Nota beantwoording zienswijzen

Ontwerp Omgevingsvergunning 16 beneden-/bovenwoningen Herenstraat 68, Voorhout

datum: 15 oktober 2024
Opsteller: Team Planvorming

Bijlage 1:

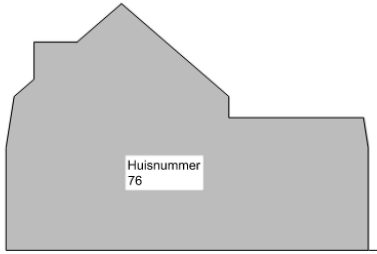
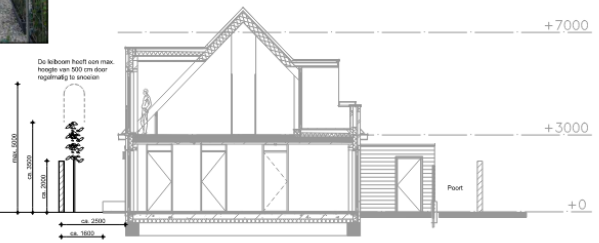
6. Het plan maakt inkijk in woning en tuin van indiener mogelijk. Aan de zijde van het plangebied waar inwoner woont zijn ramen/dakkapellen voorzien op de verdieping. Indiener verzoekt privacybeschermende maatregelen op te nemen in de vergunning, bijvoorbeeld ondoorzichtig glas of een afschermende groenstrook.	Hoewel geen sprake is van strijd met het burenrecht (zie de beantwoording onder 7) kan vanuit de meest nabijgelegen woningen zicht ontstaan op woning en tuin van indiener en zou indiener hierdoor een verminderd gevoel van privacy kunnen ervaren. Hiermee is zoveel mogelijk rekening gehouden door de balkons van de bovenwoningen aan de andere zijde te situeren. Daarnaast is initiatiefnemer bereid ter hoogte van de percelen Herenstraat 74 t/m 80 een groene afscheiding (winterhard en bladhoudend) te realiseren	Ja. In de ruimtelijke onderbouwing is de realisatie van een winterharde en bladhoudend afscheiding worden opgenomen. De realisatie en

met een hoogte van 3-4,5 meter, zoals weergegeven op bijlage 1 bij deze Nota. Initiatiefnemer is bereid soort en hoogte van de afscheiding af te stemmen met indiener.	instandhouding van hiervan wordt ook als voorwaarde in de definitieve omgevingsvergunning opgenomen.

3. In de ruimtelijke onderbouwing wordt de realisatie van een groene afscheiding (winterhard en bladhoudend) met een hoogte van 3-4,5 meter opgenomen. De realisatie en instandhouding hiervan wordt ook als voorwaarde opgenomen in de definitieve omgevingsvergunning.
